Mission régionale d'autorité environnementale
ÎLE-DE-FRANCE

**Avis délégué de la Mission régionale d'autorité
environnementale d'Île-de-France sur le projet de mise en
compatibilité par déclaration de projet du plan local
d'urbanisme de La Chapelle-la-Reine (77) avec le projet
d'extension d'une carrière**

N°MRAe 2021-6650
en date du 31/12/2021

Illustration 2: plan de zonage (à gauche, PLU en vigueur, à droite, PLU projeté - Source : dossier, notice explicative p.5)

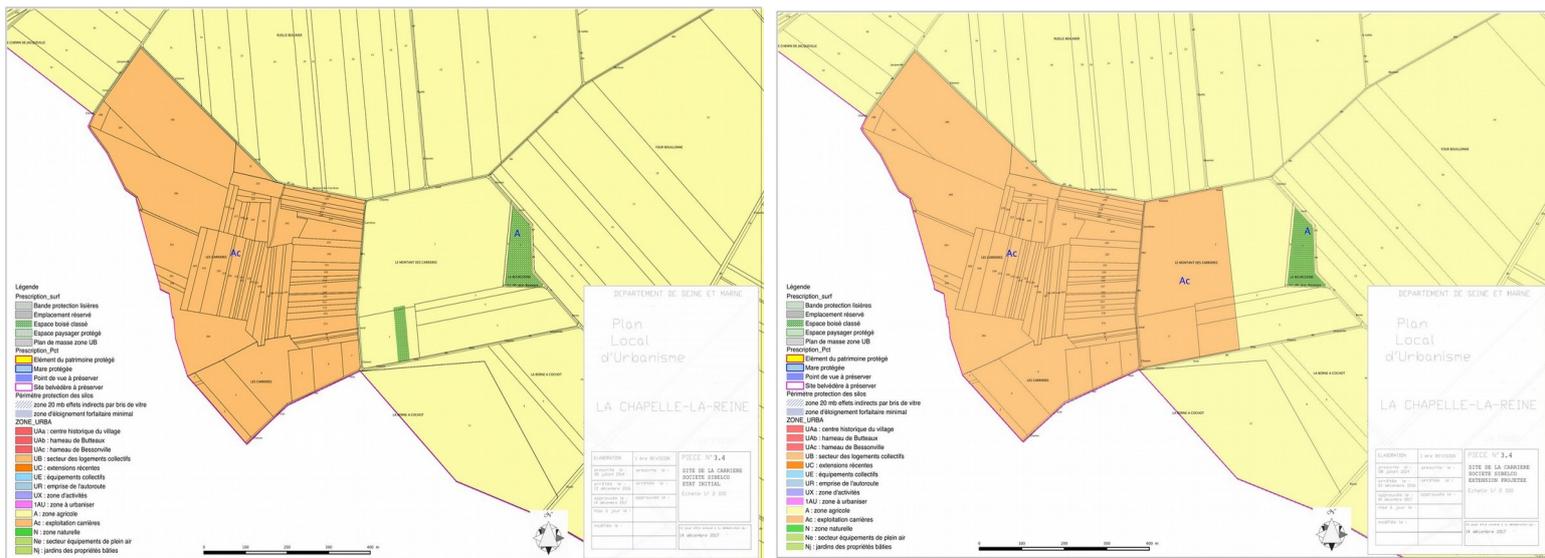
Le projet de mise en compatibilité par déclaration de projet du PLU de la Chapelle-la-Reine consiste à autoriser l'extension d'une carrière de sables et de grès industriels existante, sur une superficie de huit hectares. L'emprise du projet d'extension est, dans le PLU en vigueur, classée en zone A (qui interdit l'exploitation de carrière) et en partie en espace boisé classé (EBC). La procédure prévoit le classement de ces huit hectares en zone Ac (zonage spécifique aux carrières, qui autorise leur exploitation) et la suppression d'EBC de 3 200 m².

Cependant, ces mesures ERC ne sont pas traduites dans les pièces opposables du PLU. En effet, dans le règlement propre à la zone Ac dont le projet de mise en compatibilité prévoit l'extension, il est simplement précisé que « *l'ouverture de carrières, à condition que les modalités d'exploitation et de remise en état des sols, fixées par l'autorisation d'ouverture, permettent la réutilisation du territoire exploité pour la remise en culture* ».

(1) La MRAe recommande de :

- présenter une analyse plus fine de l'état initial de l'environnement,
- préciser les incidences potentielles directement liées aux évolutions prévues dans le cadre de la mise en compatibilité du PLU ainsi que les mesures permettant de les éviter, les réduire et, le cas échéant, de les compenser.
